南宁市建设工程规划调整批前公示牌

城乡规划批前公示

根据《中华人民共和国城乡规划法》的有关规定，现将广西北投大正混凝土有限公司申请的年产60万立方米环保型商品混凝土搅拌站项目规划方案调整事宜进行批前公示。

拟调整效果图

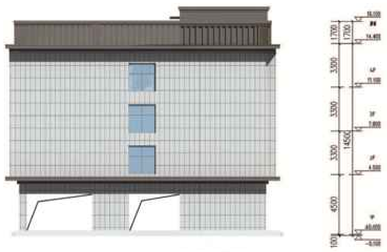
将原批总平东南侧的5#厂房调整为5#宿舍楼，将配套办公及生活服务设施占项目总用地面积的比例上限由7%提高到15%，建筑面积占比相应提高至30%（按计容建筑面积核算）。

容积率由1.0471调整为0.9736；建筑密度由32.63%调整为32.68%；总建筑面积由18872.79㎡调整为18559.24㎡；总计容建筑面积由23345.91㎡调整为21707.47㎡（其中5#厂房调整为5#宿舍楼，计容面积由4734.40㎡调整为3085.96㎡）；其余主要规划指标与原批规划方案一致，具体调整数据详见公示图。

在5#厂房原批复的平面轮廓、外立面风格色彩、建筑层数及层高基本不变的基础上，调整为5#宿舍楼并对建筑内部功能布局进行调整以符合宿舍功能使用需求；调整后，5#宿舍楼1层为休闲架空、2～4层为宿舍，减少4层局部用房并调整为屋面。4#综合办公楼3、4层由原办公功能调整为生活服务设施用房，并调整建筑平面布局分隔，建筑外立面、层数、层高及面积等均不改变。
